## Keuringsverslag van een elektrische laagspanning- en zeer lage spanningsinstallatie

### NIET CONFORM

Straatnaam	Kalmthoutsesteenweg
Huisnummer	46
Busnummer	1
Postcode	2950
Gemeente	KAPELLEN
Land	België

Controlebezoek van een oude huishoudelijke elektrische installatie van een wooneenheid bij verkoop op vraag van de verkoper volgens (KB 08/09/2019) - AREI Boek 1- 8.4.2. en 8.2.1. en 4.2.4.3.

Afbeelding schakel- en verdeelbord:

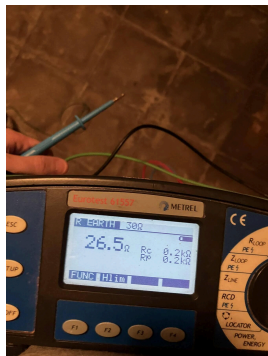
<b>Visueel nazicht (algemeen)</b>	NOK	<b>Directe aanraking</b>	OK	<b>Indirecte aanraking</b>	NOK
<b>Aansluitingen</b>	NOK	<b>schema in bijlage door Aceg vzw</b>	OK		
<b>Equipotentiale verbindingen</b>	OK	<b>Doorsnede geleiders</b>	OK		
<b>Continuïteit</b>	OK	<b>Verlichting / toestellen</b>	OK

- 11.01 Eéndraadschema van de installatie is niet aanwezig. (Boek 1 Afdeling 2.12 - 2.13 en 3.1.2)
- 11.03 Situatieschema van de installatie is niet aanwezig. (Boek 1 Afdeling 2.12 - 2.13 en 3.1.2)

- 12.01 Eén of meerdere differentieelstroombeschermingsinrichtingen werken niet met testknop en/of stroominjectie. (Boek 1 Onderafdeling 6.5.7.2)
- 15.02 Elke elementaire stroombaan moet met een hoofdletter aangeduid worden. Elk lichtpunt, contactdoos, moeten genummerd worden in volgorde gezien vanaf de beschermingsinrichting tegen overstroom. (Boek 1 onderafdeling 3.1.2.1.)

- 15.14 De nominale spanning dient duidelijk vermeld te worden op een oordeelkundig gekozen plaats. (Boek 1 Onderafdeling 3.1.3.3.)
- 15.15 Een alpolige scheidingsschakelaar is te voorzien om bord volledig spanningsloos te kunnen zetten. (Boek 1 Onderafdeling 5.3.5.1.B. en nota)
